Vysvětlení zadávací dokumentace

„Tišnov – parkoviště u nádraží“

Věc: Vysvětlení zadávací dokumentace č. 1

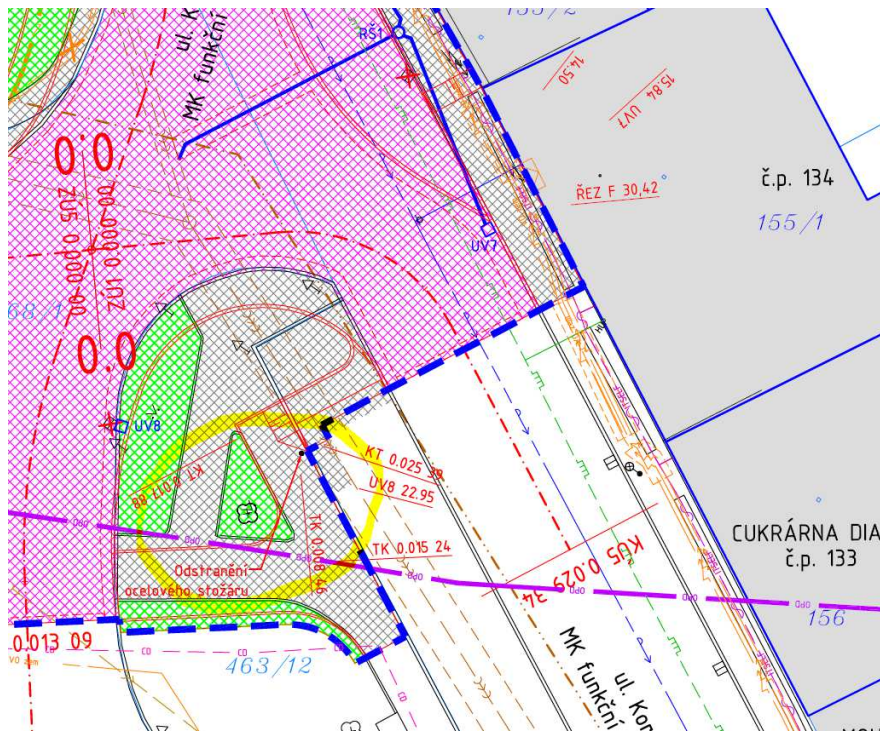
2) SO 104, pol. č. 22 - do pole množství omylem vepsán součet hodnot z popisu položky. Správně má být množství 25,2 t. Prosím o opravu.

Odpověď zadavatele:

Ano, u položky č. 22 SO 104 má být hmotnost 25,2 t, bude opraveno.
